Élaboration du Plan Local d'Urbanisme  
Commune d'Auris en Oisans – Département de l'Isère

# ANNEXE DES MODIFICATIONS - APPROBATION

**Modifications apportées au projet de PLU – Approbation – Commune d'Auris**

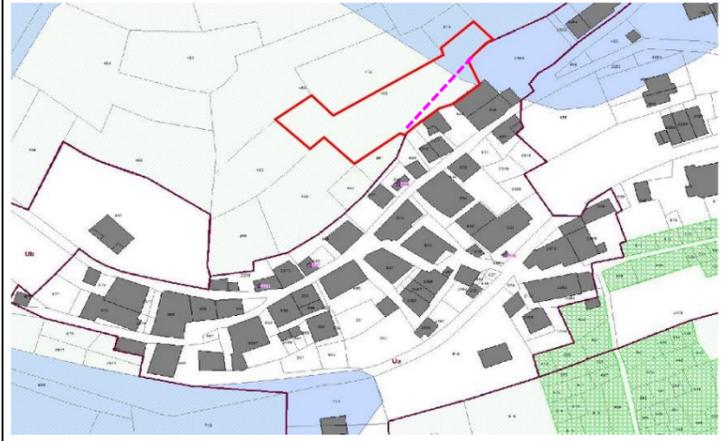
Origine	N°	Nom	Objet – Synthèse du commissaire enquêteur	Modification apportée	Localisation
	4 + registre 13 août	DETRY	Madame DETRY est propriétaire d'une maison située en zone Ua (parcelle D0628) et d'une parcelle (D0462) jouxtant son habitation située en zone A. Elle débroussaille régulièrement ce terrain très en pente à l'aide d'une débroussailleuse assez lourde. Compte tenu de ces fortes pentes, elle souhaiterait pouvoir la stocker dans un abri de jardin qu'elle voudrait installer contre le mur de sa maison. De ce fait, cet abri se situerait donc en zone A.	Afin d'accéder à la requête présentée, il a été opéré un léger décroché aux abords de sa constructions afin de mettre en zone U une surface permettant le projet évoqué ; le décroché d'environ 90m <sup>2</sup> est tracé conformément à sa proposition faite au registre (email intégré dans celui-ci) en date du 13 août (tracé en pointillé rose ci-contre).

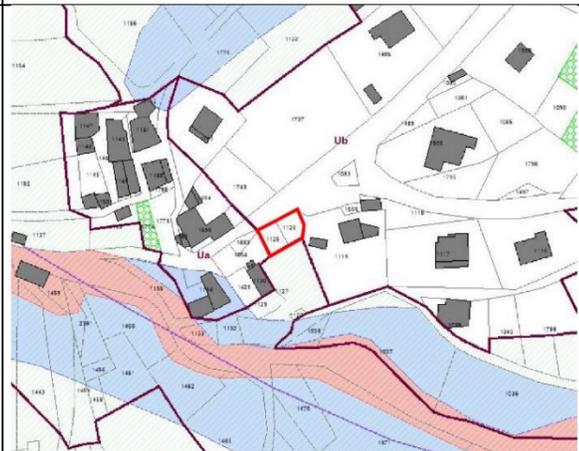
9	REY	Elle est propriétaire au lieu-dit Les Châtains, outre les parcelles C1134 Zone Ua et C1425 (sur laquelle règne une servitude de passage), des parcelles C1126 et C1125 et dont elle ne voit pas l'intérêt d'être constructible puisque la parcelle C1125 lui sert de potager.	Ces parcelles ont été intégrées en zone A.	
	11 + registre 8 août	PORTE	Il est propriétaire aux Châtains des parcelles 1711 et 1712 d'environ 2000 m <sup>2</sup> . Celles-ci sont coupées en 2 ce qui ne laisse que 1000 m <sup>2</sup> en zone A, ce qu'il ne comprend ni ne souhaite. Il voudrait que la parcelle soit totalement en zone Ub. Il souhaiterait de plus que cette « extension » soit classée en jardins à protéger. Il s'agit d'une demande qu'il avait déjà formulée en septembre 2016 à l'occasion de premier projet de PLU.	Le zonage suit les limites de l'enveloppe urbaine. Intégrer l'entièreté de ces parcelles en zone Ub reviendrait à réintégrer environ 1000m <sup>2</sup> de surface, impliquant par ailleurs de réintégrer dans la même logique les parcelles 1122 et 1776, ce qui ne peut respecter la législation provoquant des extensions de l'enveloppe urbaine conséquentes et une non modération de la consommation d'espace. Respecter les limites de l'enveloppe urbaine est ainsi un choix pertinent et nécessaire sur ce secteur précis. Toutefois afin de respecter l'esprit de la demande, la partie de parcelle en zone A a été reclassée en zone N, excepté le reste de la parcelle 1711 qui a été réintégré en zone U (en parallèle à la demande de VEYRAT Olivier). La nouvelle zone N est représentée en pointillés marron sur fond jaune sur la carte ci-contre.

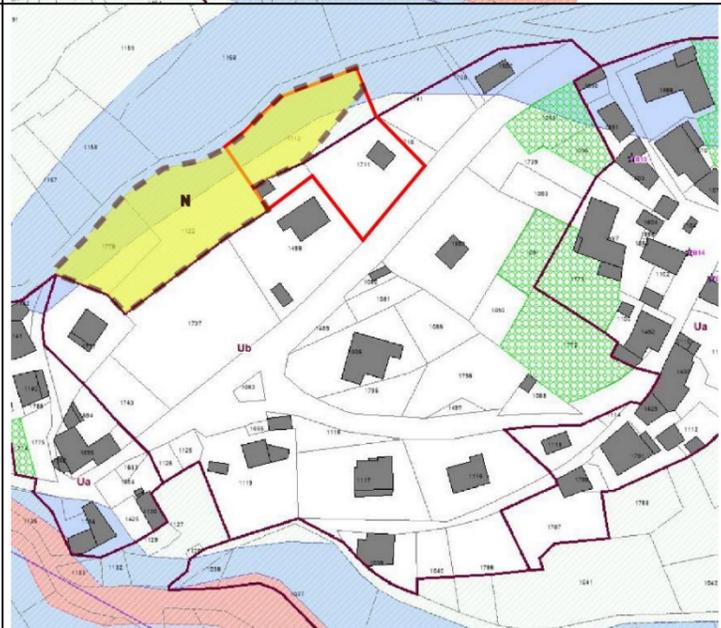
12	Denis VEYRAT	<p>Il est propriétaire aux Châtains des parcelles C 1680, 1878 et 1107. Il est surtout intéressé par la sauvegarde du patrimoine en particulier B15 (dont il est propriétaire en indivision avec Annie VEYRAT). Le toit est actuellement à une pente. Il souhaiterait refaire éventuellement le toit à 4 pans avec couverture ardoise comme il était en 1900. Il en donne pour preuve le décrochement du mur que l'on peut apercevoir de chaque côté...</p> <p>Le règlement (cf. 3.7 page 18) interdit de modifier l'aspect du bâtiment qu'il présente au moment de l'élaboration du projet de PLU. Il regrette que la construction d'un abri de jardin soit limitée en surface à 10 m<sup>2</sup>. Cette limitation est effectivement mentionnée dans le règlement (point 3.2) mais semble ne concerner que les secteurs identifiés en tant que jardin.</p> <p>Il regrette qu'il n'ait pas été prévu d'emplacement réservé pour du parking compte tenu de la saturation constatée en hiver... En dernier lieu, il signale un vieux tilleul à la Balme devant l'Église, côté gauche en entrant dans celle-ci, qui, selon lui, serait à préserver.</p>	<p>Remarque: la parcelle C1680 n'existe plus au cadastre actuel.</p> <p><u>Pour ce qui concerne le toit du bâti patrimonial B15 (voûte):</u> Le règlement prévoit que des modifications puissent se faire d'une façon identique à l'existant (« l'aspect doit rester identique à l'existant au moment de l'approbation du PLU). A été par ailleurs précisé dans le règlement que « Les caractéristiques architecturales de cette voûte devront être conservées en cas de rénovation ».</p> <p>Si le toit existant est à 4 pans alors une rénovation du toit en 4 pans sera envisageable. Si il n'existe plus au jour de l'approbation du PLU, alors la toiture à 4 pans ne peut être réalisée.</p> <p><u>Pour ce qui concerne les abris de jardin en bois :</u> La limitation de 10m<sup>2</sup> d'emprise au sol n'existait en effet que pour les secteurs identifiés en jardin remarquable, pour le reste, les abris de jardin en Ua et Ub étaient limités à 1 par unité foncière, et ceux de moins de 9m<sup>2</sup> pouvaient être en bois.</p> <p>Pour plus de clarté, le règlement a été modifié en ramenant la limite de construction bois des abris de jardin à 10m<sup>2</sup>. Cette surface d'emprise au sol a été également amenée à 10m<sup>2</sup> pour ce qui concerne les règles relatives aux toitures des abris, afin de garder une cohérence dans les différents secteurs architecturaux.</p> <p><u>Pour ce qui concerne le tilleul:</u> une protection a été insérée au PLU via la prescription d'espace boisé classé. Cette prescription a été rajoutée au zonage ainsi qu'au règlement écrit dans la partie correspondante.</p>

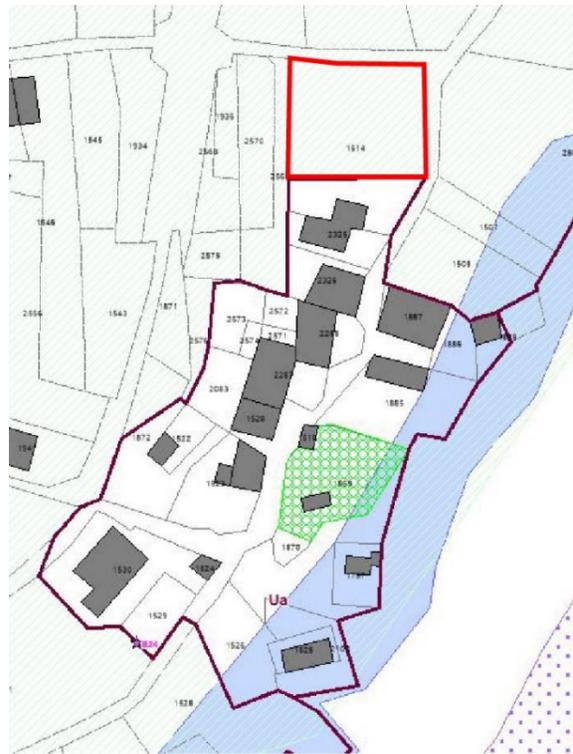
13	Brice VEYRAT	<p>Ils sont propriétaires d'une parcelle D 1514 (La Ville) qui, de constructible au RNU est devenue inconstructible au PLU. Ils ont 2 enfants et évoquent l'intérêt pour la commune d'avoir des habitants permanents dont les enfants peuvent « gonfler les effectifs de l'école ». Ils ont par ailleurs un projet de construction qu'ils espèrent mener à bien sinon ils seraient susceptibles de s'installer ailleurs, voire à l'étranger.</p>	<p>Au vu du certificat d'urbanisme opérationnel précédemment obtenu et du permis de construire en cours d'instruction, la parcelle a été insérée dans la zone Ua.</p>

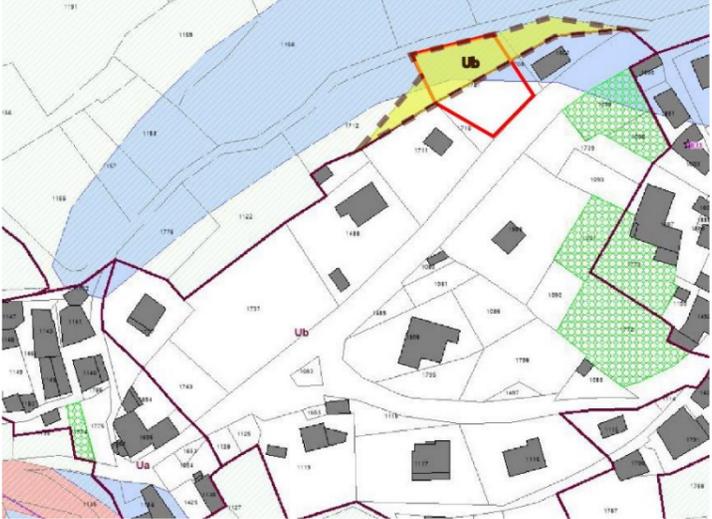
15	Olivier VEYRAT	<p>Il est propriétaire de la parcelle C1741 et il s'interroge sur le fait que la limite de la zone constructible la coupe en 2. Il souhaiterait naturellement que cette limite soit remontée jusqu'à la limite du chemin comme c'est le cas actuellement.</p> <p>La Balme. au sud-est pourquoi la limite ne suit-elle pas la zone à risque (bleue) ? Réponse du Maire : la zone suit la crête de talus... Au nord-est, découpe pas très logique surtout que c'est plat.</p>	<p>Pour ce qui concerne la parcelle C1741, il paraît possible d'accéder à la demande du pétitionnaire eu égard aux caractéristiques du terrain et notamment un accès existant et possible facilement pour 2 habitations.</p> <p>Ce décroché a été intégré à une légère mise à jour de la limite de zone conformément à la carte ci-jointe.</p>	
16	MANGIN	<p>Madame Anne MANGIN est apicultrice et est locataire d'une maison située en zone agricole appartenant à son conjoint. Elle signale qu'il est très difficile de se loger de manière permanente et regrette de ne pouvoir acheter quelque chose lui permettant de garder une certaine indépendance.</p> <p>Néanmoins, elle a tout de même un projet de construction d'un petit bâtiment pour pouvoir stocker son matériel à côté de la maison d'habitation existante évoquée ci-dessus. Elle s'interrogeait sur la possibilité de réaliser cette construction qui pourrait être qualifiée de bâtiment agricole.</p> <p>Outre cette question, elle tient à faire part de son avis sur l'agrandissement de la station. Elle s'y oppose dans la mesure où il conviendrait de s'occuper des nombreux logements inoccupés. Elle imagine l'instauration d'une taxe sur « l'inoccupation des logements »... Elle se déclare de plus farouchement opposée au projet de liaison 2 Alpes – Alpe d'Huez qu'elle considère, je cite, « comme un affichage politique sans réelle autre motivation que financière ».</p> <p>Elle conteste de plus le fait qu'il soit possible de déclarer inconstructibles des parcelles auparavant constructibles, ce qu'elle considère comme une spoliation.</p>	<p><u>Pour ce qui concerne la liaison avec les Deux-Alpes</u>, ce projet relève de l'échelle intercommunale (une enquête publique sur le SCOT a eu lieu récemment). Il s'agit d'une réflexion stratégique importante au regard du poids de l'économie touristique sur le territoire de l'Oisans. Toutefois, consciente que ce projet n'est pas imminent, la commune fait évoluer sa position dans le présent PLU en supprimant les éléments liés à la liaison inter station du zonage et en précisant dans son PADD que le PLU ne doit pas obérer la possibilité d'accueillir un tel projet.</p>

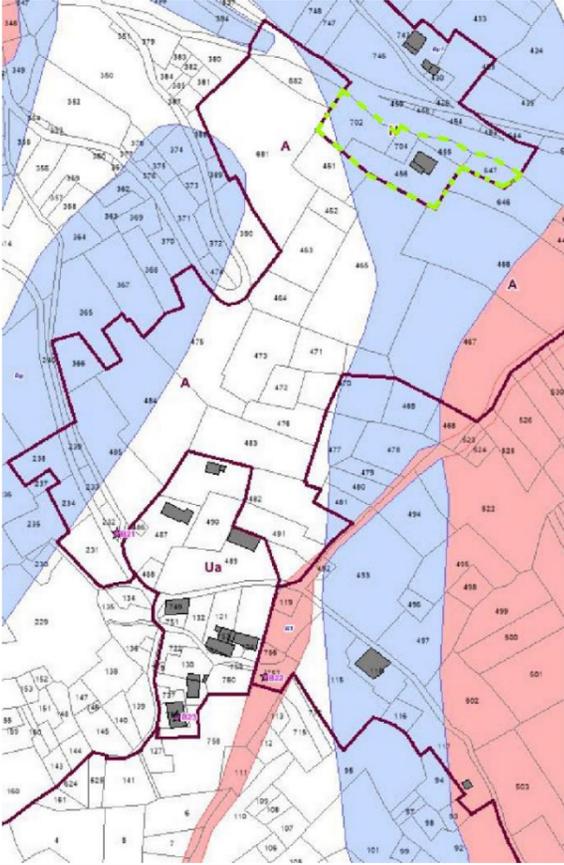
<p><b>Registre</b></p>	<p>12-août</p>	<p>JOURDAN</p>	<p>Après sa visite en permanence, M. Charles JOURDAN tenait à revenir sur l'historique des parcelles qu'il possède et explique que la parcelle 702, propriété de ses beaux-parents, n'avait pas la surface requise pour construire. Il a donc procédé à l'achat des parcelles 456 et 704 et positionné sa maison de telle sorte que cela rende possible la réalisation d'une deuxième construction.</p> <p>Il demande s'il ne serait pas possible de rétablir la constructibilité de la partie est de la parcelle. Dans le cas d'une réponse négative, il demande que les parcelles 681, 682 et 702 soient classées en zone agricole A et non en zone naturelle N, étant actuellement pâturées pour en assurer l'entretien.</p> <p>Il propose donc, en résumé, que la partie entre la RD 211A, la route de Mailloz et le hameau de Mailloz soit classée en zone A.</p>	<p>Pour ce qui concerne le zonage, les parcelles 681 et 682 sont déjà en zone A. Il s'agit donc essentiellement de la parcelle 702 située en zone N. Il est envisageable de faire passer cette parcelle de N à A. Plus largement on peut envisager un classement en zone A de l'ensemble de la zone c'est-à-dire des parcelles 702, 704, 456, 655 et 647, ceci incluant donc son habitation.</p> <p>Ainsi les parcelles passées de N en A sont représentées en pointillé vert sur la carte ci-contre</p>
